Sygnatura: ZP/90/2023

Sprawa: **Przetarg nieograniczony na roboty budowlane: „Budowa Budynku Radioterapii w ramach Drugiego etapu Centrum Kliniczno-Dydaktycznego Uniwersytetu Medycznego w Łodzi wraz z Akademickim Ośrodkiem Onkologicznym – wykończenie”**

### Pytania i odpowiedzi cz. III

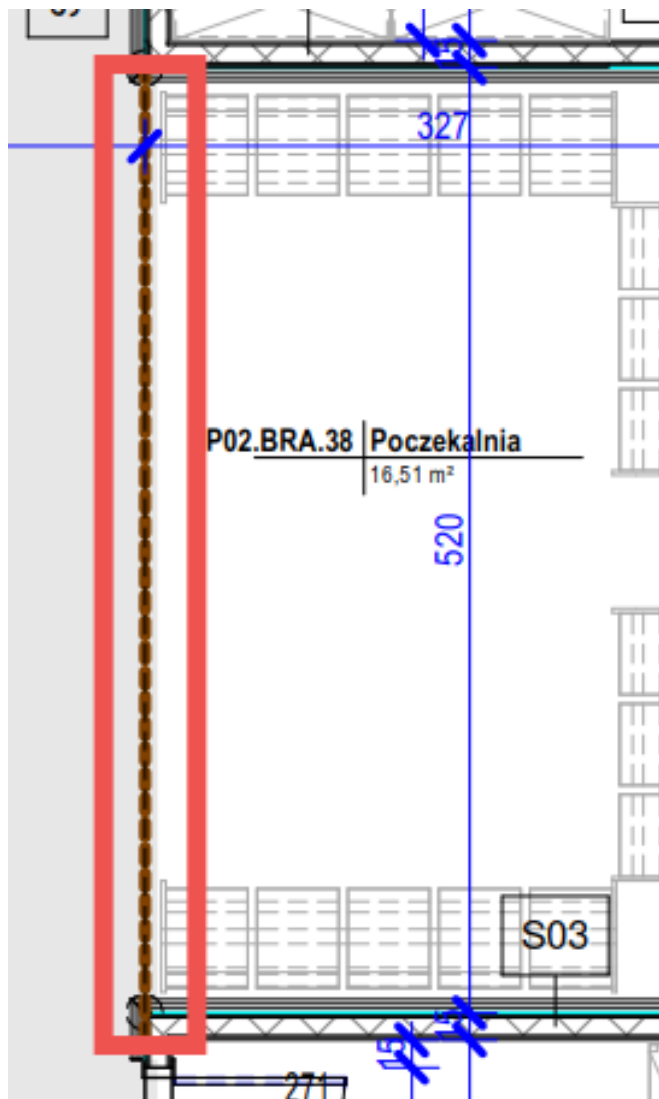
288. Prosimy o wyjaśnienie co należy rozumieć przez zapis "ściany HPL bez drzwi" zawarty w kosztorysach. Czy dotyczy on kabin sanitarnych HPL czy są to inne ściany/przegrody działowe? Jeśli są to inne

przegrody, to prosimy o wskazanie ich na rzutach i o przekazanie szczegółowych informacji i wytycznych.

**Odpowiedź:** Ścianki HPL z drzwiami są to elementy frontowe, ścianki HPL są to elementy boczne. "ściany HPL bez drzwi" nie występują w kosztorysie.
